1 (2162)A

PARTS MODIFICATION LIST

Division 主管部署	Camera Service Div. カメラサービス部
Valid from 施行年月日	December 21, 2000

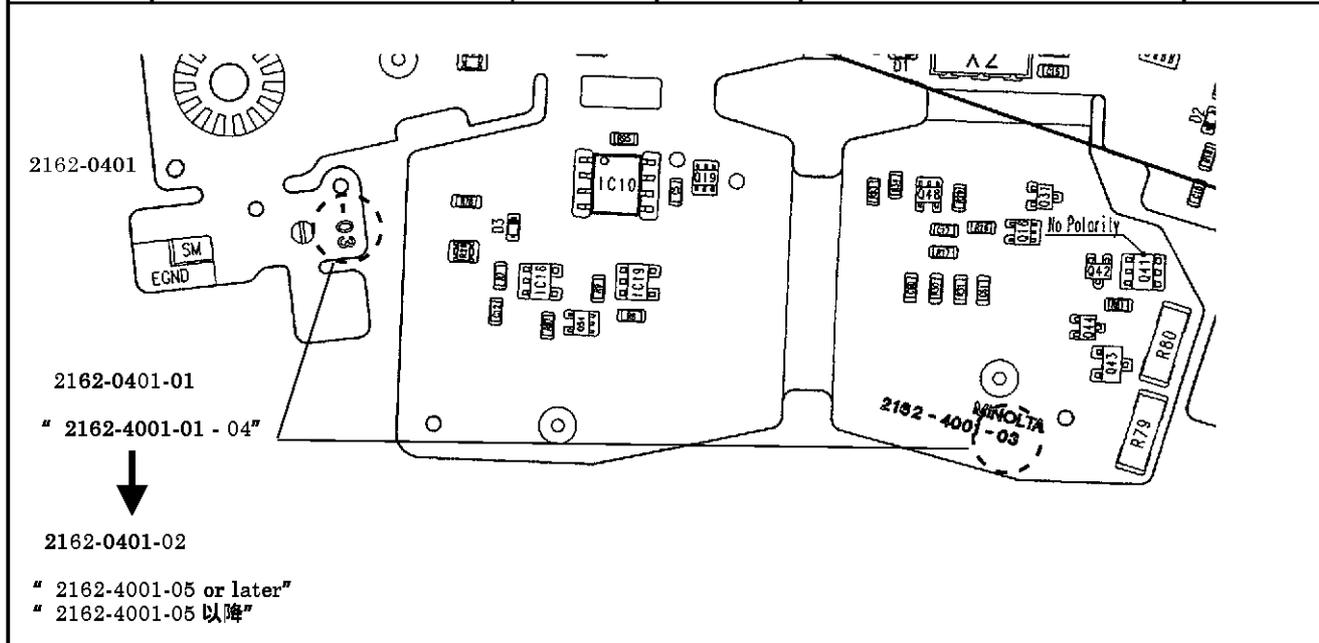
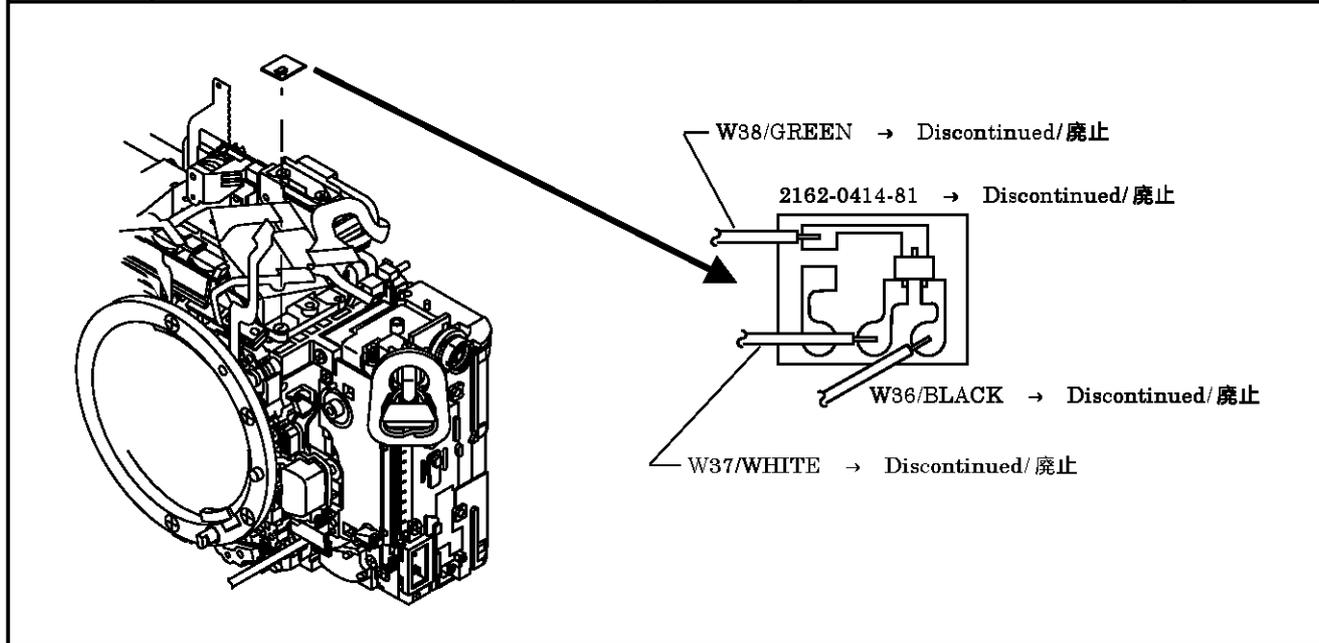
REASON 変更理由	生産都合 For efficient production	COMMON MODEL 共通機種	2162-Series		
Previous	2162-0401-01	→ ×	× ←	2162-0401-02	New

Previous	2162-0414-81	---	---	---	New
Previous	(9394-0807-00):W36	---	---	---	New
Previous	(9394-0807-09):W37	---	---	---	New
Previous	(9394-0807-05):W38	---	---	---	New

Interchangeability as a set/セットでの互換性	Previous	→ ○	× ←	New
--------------------------------------	----------	-----	-----	-----

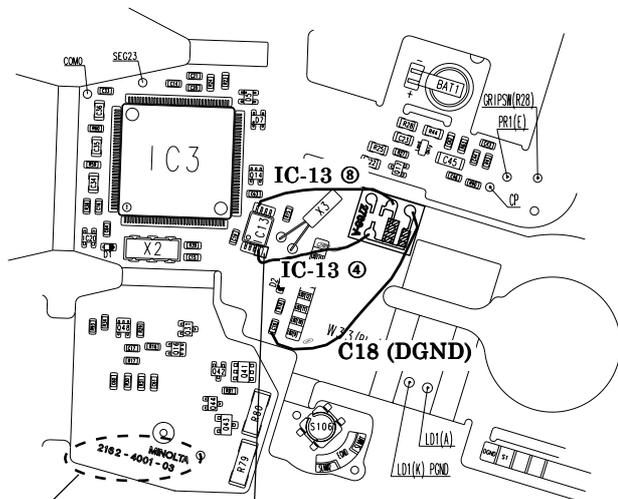
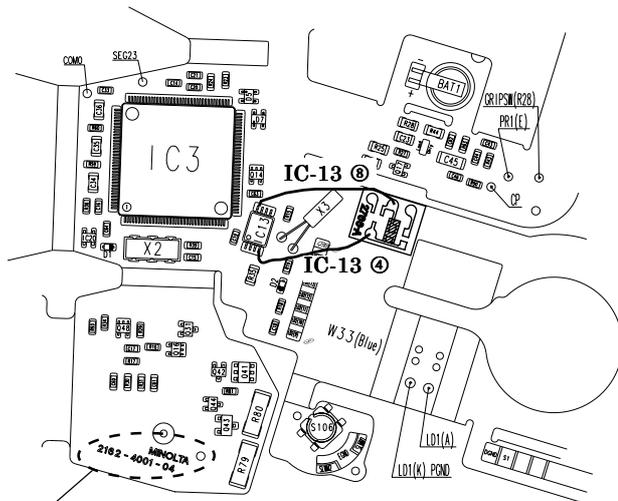
REASON 変更理由	静電気によるデータ表示の変化防止 To correct undesirable change in date/time	COMMON MODEL 共通機種	2162-Series
Previous	_____	_____	2766-4081-81 New
Previous	_____	_____	9432-1016-75 New
Previous	_____	_____	9562-2254-61 New
Previous	_____	_____	9384-2290-90 New
Previous	_____	_____	9391-0807-□ □ New

- For FPC-A of Type-03 or earlier
- Aフレキが“ 2162-4001-03” までの場合

- For FPC-A of Type-04 or later
- Aフレキが“ 2162-4001-04” 以降の場合

9562-2254-61
CAPACITOR (2.2 μ F)
コンデンサー
NEW/ 新規設定

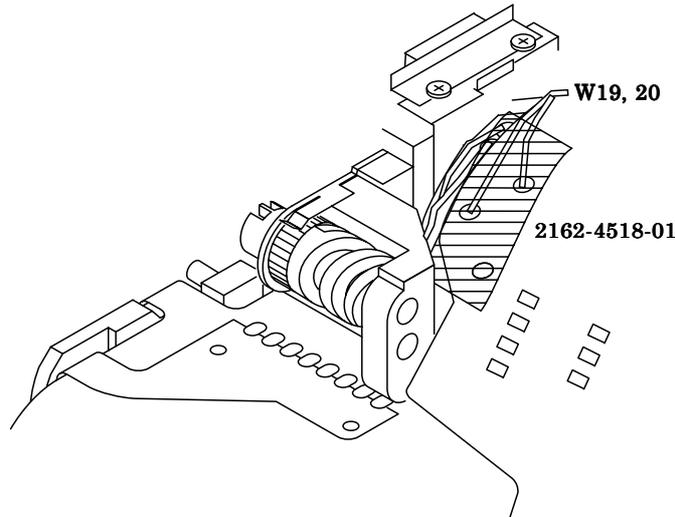
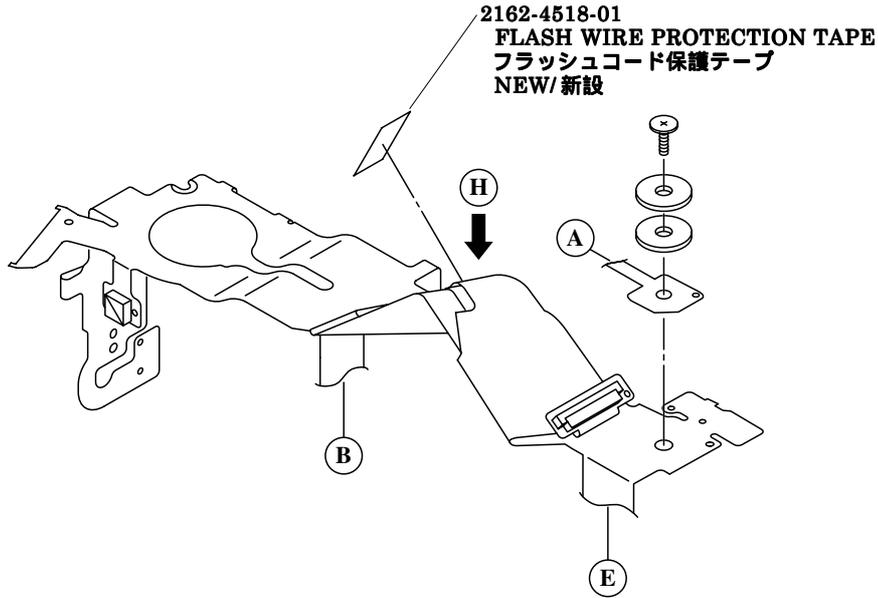
REASON 変更理由	フラッシュコードのショート防止 To protect the flash wire	COMMON MODEL 共通機種	2162-Series		
Previous	-----	---	---	2162-4518-01	New

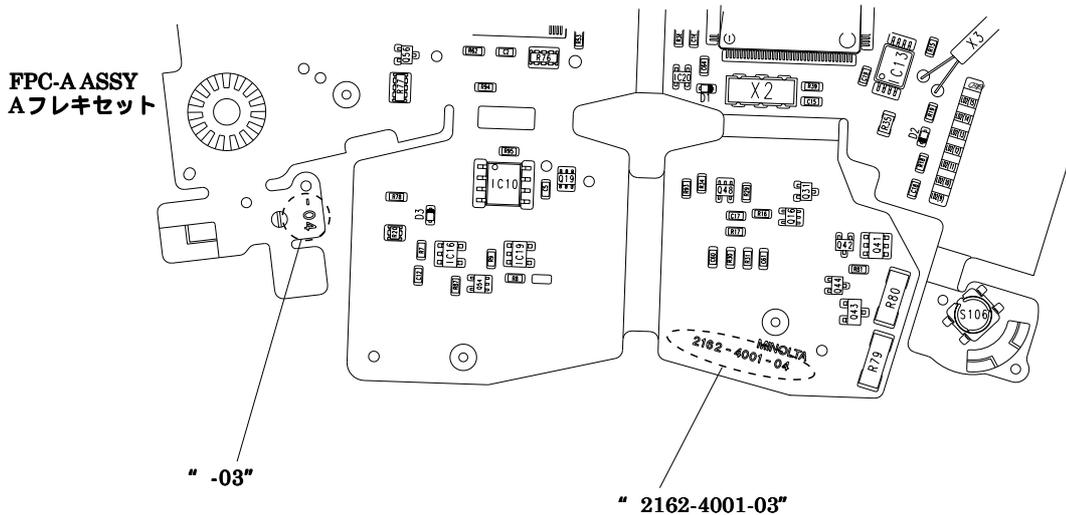
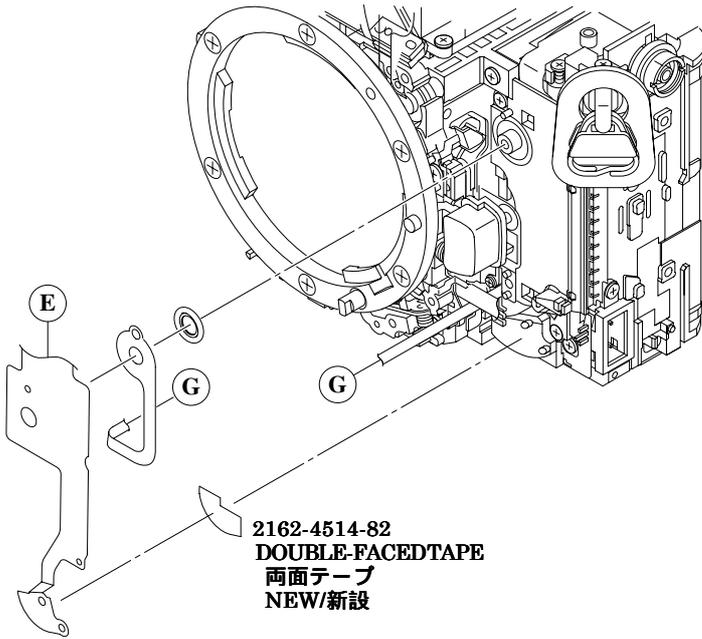
REASON 変更理由	AFモードSW接触率の改善 To improve AF mode switch contact.	COMMON MODEL 共通機種	2162-Series	
Previous	-----	---	---	2162-4514-82
				New

2162-4514-82はAフレキの印字が"2162-4001-03"にのみ使用すること
 #2162-4514-82 is only compatible with type-03 of FPC-A ("2162-4001-03" printed).

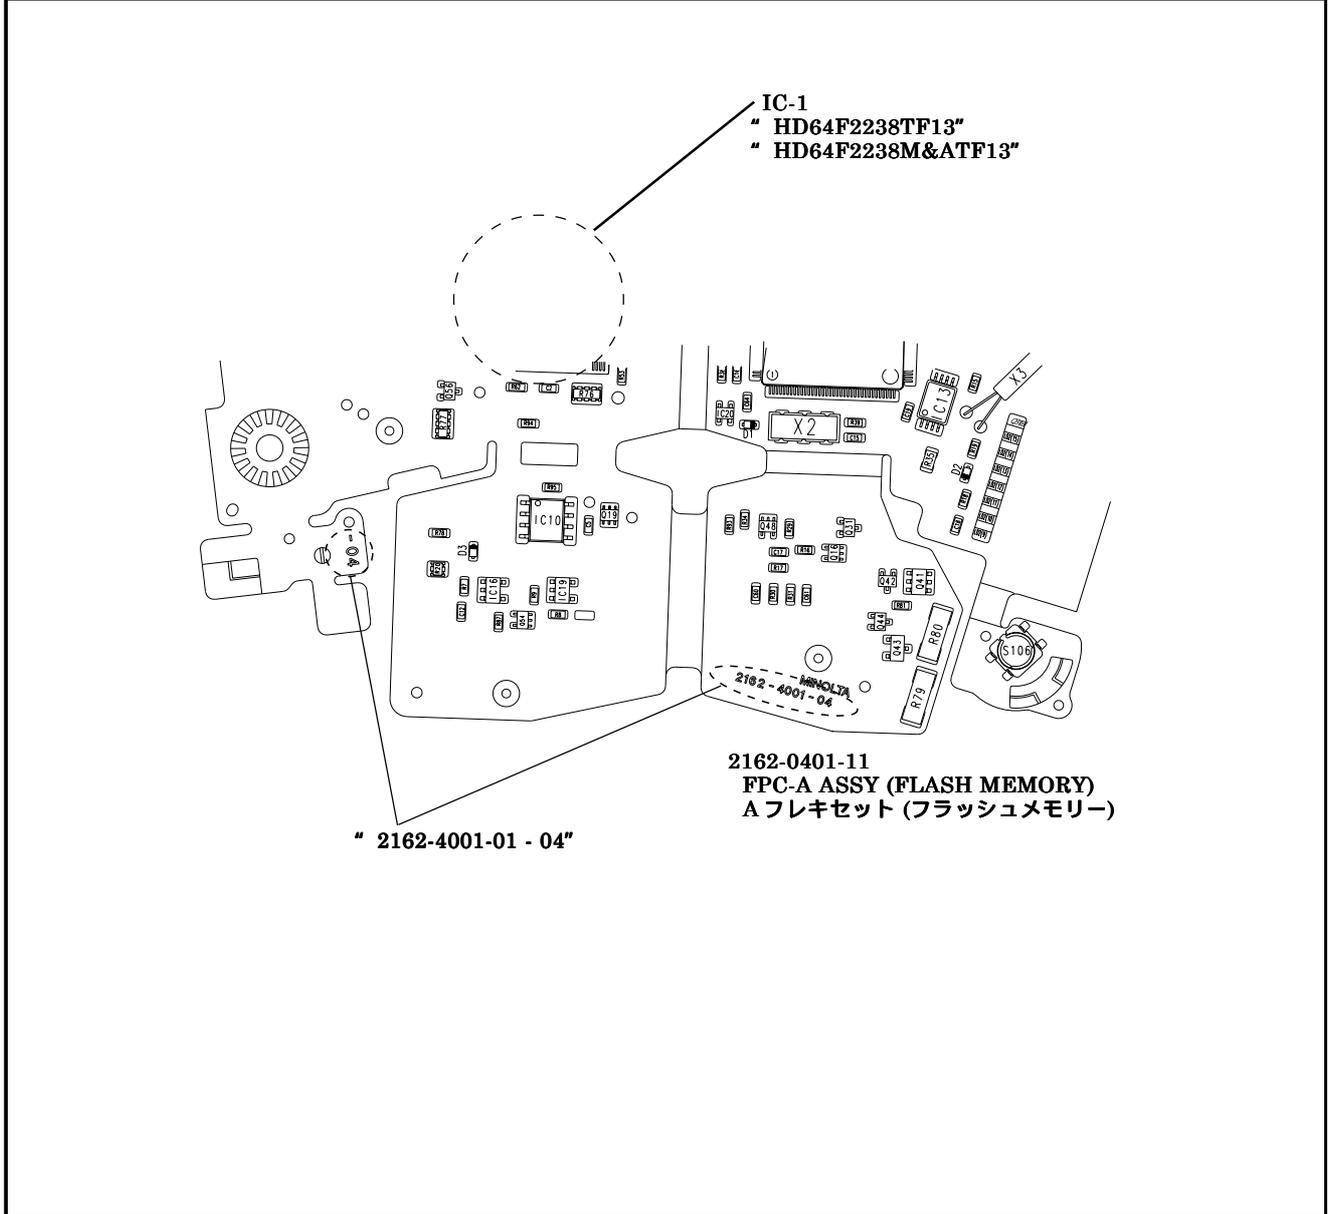
REASON 変更理由	管理都合 For efficient part management	COMMON MODEL 共通機種	2162-291, -490, -600
Previous	—————	— —	2162-0401-11
			New

#2162-0401-11 is managed for spare parts of the Flex-A Assy (#2162-0401-01) which adopts the Flash Memory ICs.
 The Support PCB Assy (#2162-0414-81) is required to #2162-0401-11, thus they are supplied as a set.
 (Refer to PML #QS FA 2162-023.)
 管理都合上、2162-0401-01のフラッシュメモリー版を2162-0401-11として管理する。
 但し、補助基板セット(2162-0414-81)が必要な為(QSFA 2162-P023参照)、補助基板セットを同梱する。

REF No. 管理No.	QS FA 2162-P039
------------------	-----------------

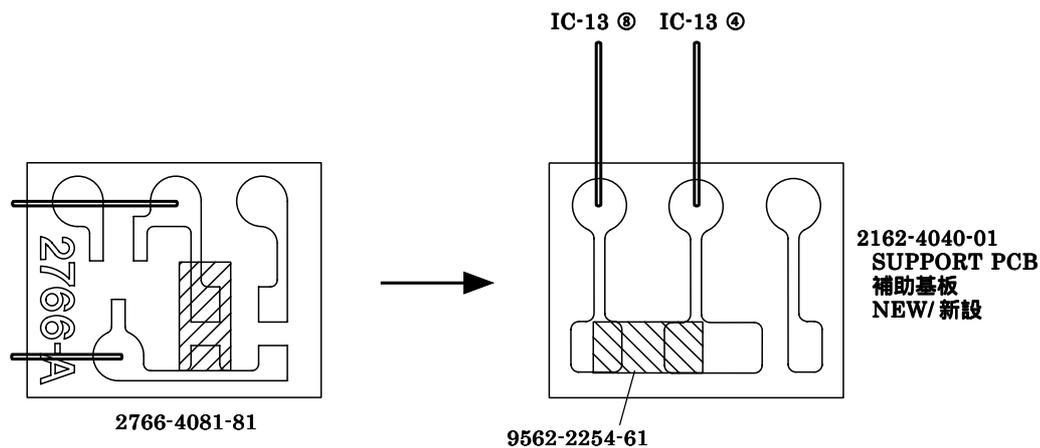
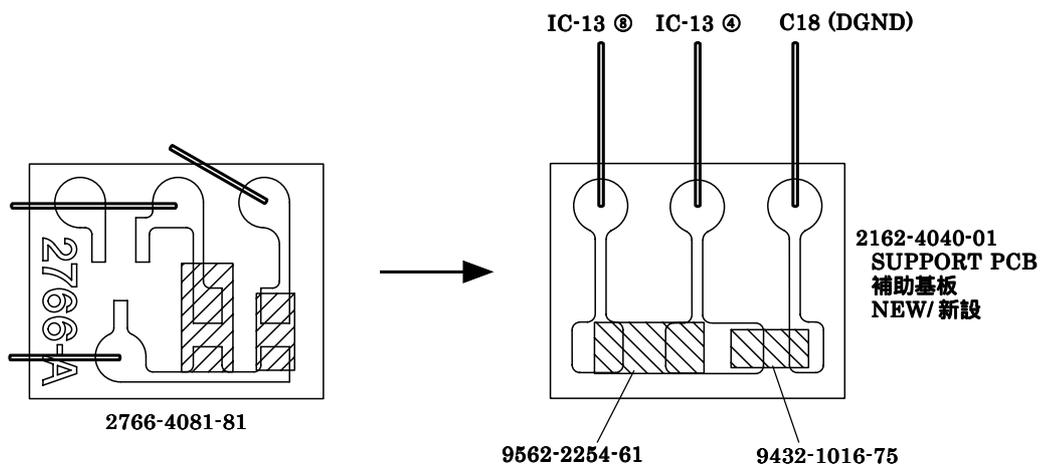
REASON 変更理由	手配都合	COMMON MODEL 共通機種	2162-Series		
	For efficient part supply				
Previous	2766-4081-81	→○	○←	2162-4040-01	New

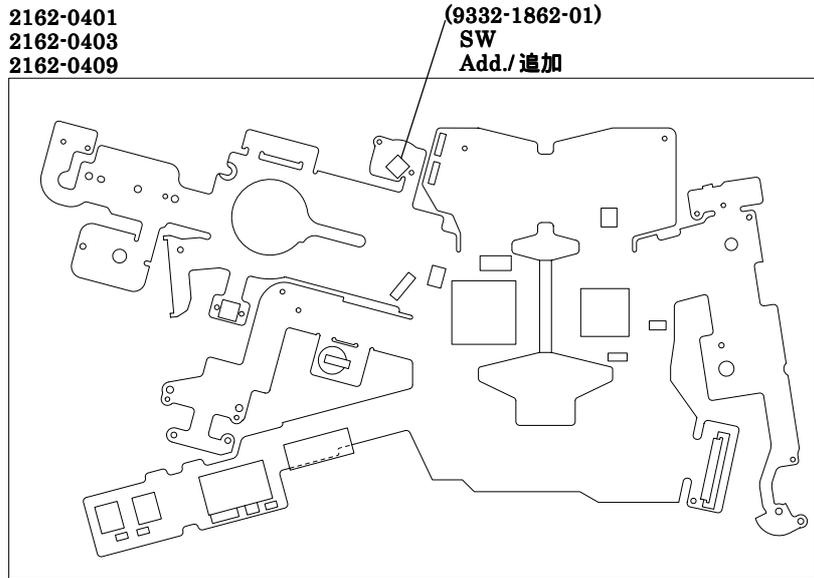
REASON 変更理由	手配都合 For efficient part supply	COMMON MODEL 共通機種	2162-Series
Previous	—————	— —	(9332-1862-01) New
